Oggetto: **[ID: 8479]** Progetto di un impianto agrovoltaiico della potenza di 16,63 MW e delle relative opere di connessione alla RTN, da realizzarsi nei comuni di Brindisi e Cellino San Marco (BR).

Proponente: Società Marseglia – Amaranto Energia e Sviluppo S.r.l.

Procedura: VIA nell'ambito PNIEC-PNRR ai sensi dell'art. 23 del D.lgs. 152/2006.

Parere tecnico istruttorio della Soprintendenza Speciale per il PNRR.

Fig 2. Localizzazione dell'intervento (viola) e il tracciato del cavidotto interferente con la SS 605_BR . Il buffer indica l'incidenza riferita alla DD n 162 del 06/06/2014 per la valutazione degli impatti cumulativi- Elab SS-PNRR

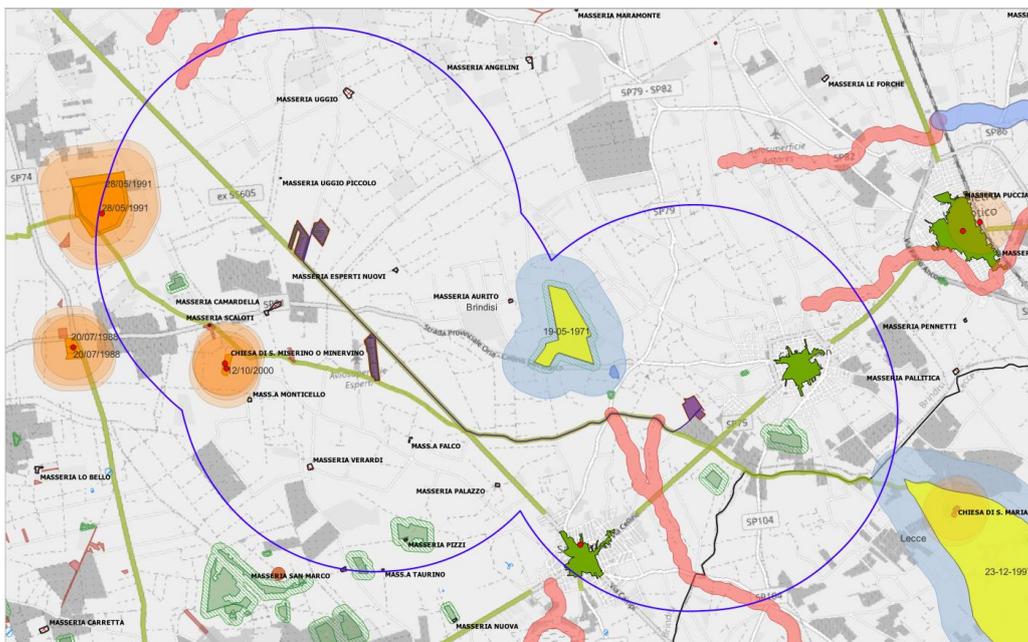
Inoltre, nello specifico si rileva che l'impianto di progetto si sviluppa in adiacenza alla SS 605_BR e al collegamento Oria- Madonna dell'Alto (*Limitone dei Greci*), entrambe "Strade a valenza paesaggistica" tra gli UCP delle *Componenti dei valori percettivi* del PPTR, definite dall' art. 143, comma 1, lett. e, del Codice dei Beni culturali dalle quali le visuali panoramiche risentirebbero notevolmente della cumulabilità degli impatti, derivanti non solo dalla presenza degli impianti ma anche delle schermature e delle previste recinzioni di tipo industriale. Tali impatti sarebbero comunque evidenti lungo l'intero percorso del collegamento verso la RTN, che il progetto prevede in continuità con il suddetto bene.

Fig 3. Localizzazione dell'intervento (viola scuro). Il cumulo rilevato con l'incidenza sulla intervisibilità

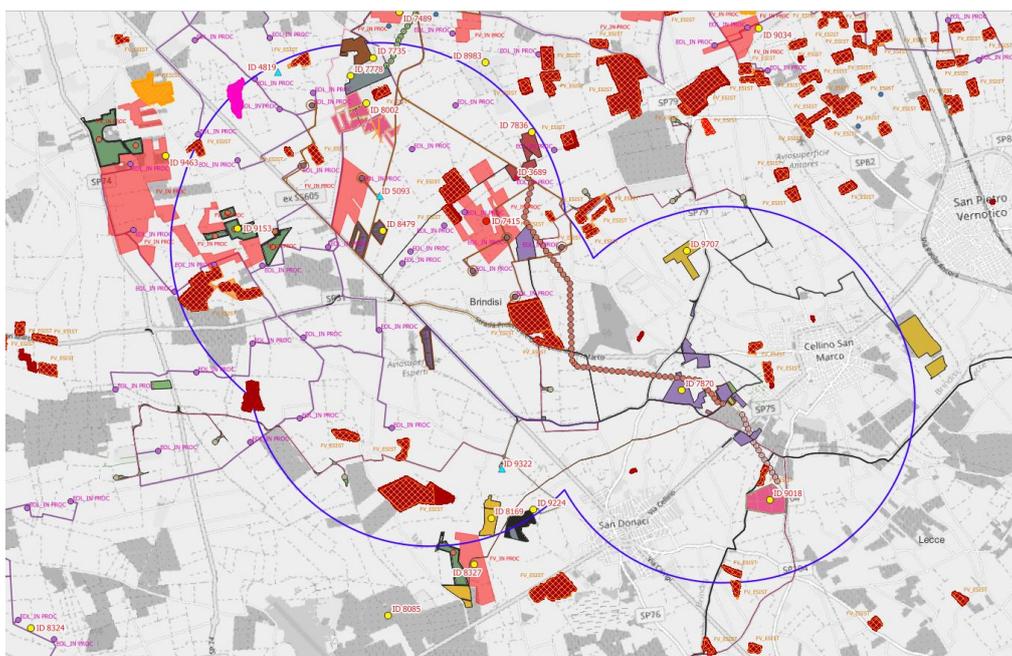
Valutate le condizioni di contesto, rappresentate dalle Fig 4 e 5 (cfr.) **si ritiene che la dinamicità del punto di vista** dell'osservatore che percorre le suddette strade a *valenza paesaggistica*, consentendo di abbracciare nel tempo di percorrenza su entrambi i lati tutta le aree interessate dai campi fotovoltaici di intervento in progetto **in una visuale ad ampio raggio ed in movimento, comporterebbe notevoli impatti**, in ragione dell'accostamento visuale e delle interrelazioni paesaggistiche e culturali dell'impianto di progetto con le masserie citate in narrativa, con la *Masseria Scaloti* (DM 143 del 28/04/2023) a circa 850 m a sud-ovest dei lotti di intervento, verso i contesti identificati dal PPTR delle Masserie *Camardella, Masseria Uggio Piccolo, Masseria Esperti Nuovi, Masseria Falco* (attorno alle quali orbitano gli interventi per i lotti di progetto), considerato anche che, con tutta probabilità, i lotti di progetto ricadono nei terreni agricoli la cui economia produttiva ha gravitato nel corso dei secoli intorno alla presenza delle suddette masserie.

Fig. 4 Elaborazione della SABAP BR-LE. L’impianto di progetto ID 8479 è riportato in blu.
(Agg. anagrafica giugno 2023)

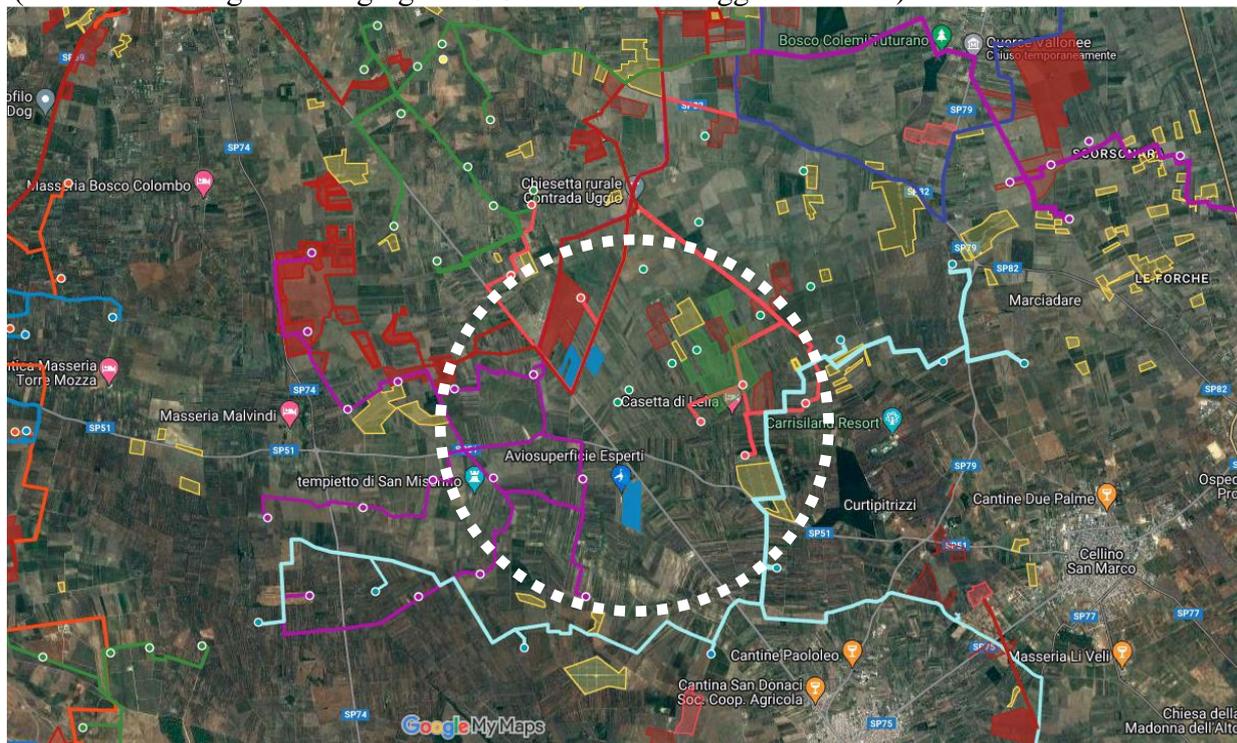
Nella Fig. 4, si rappresentano gli impianti FER– eolici e fotovoltaici – realizzati (in giallo), autorizzati (in verde) e in corso di istruttoria (in rosso). I suddetti impianti sono considerati anch’essi detrattori in quanto hanno già comportato un elevato consumo di suolo e una rilevante trasformazione dell’uso del territorio e della texture agricola con le relative alterazioni delle visuali.
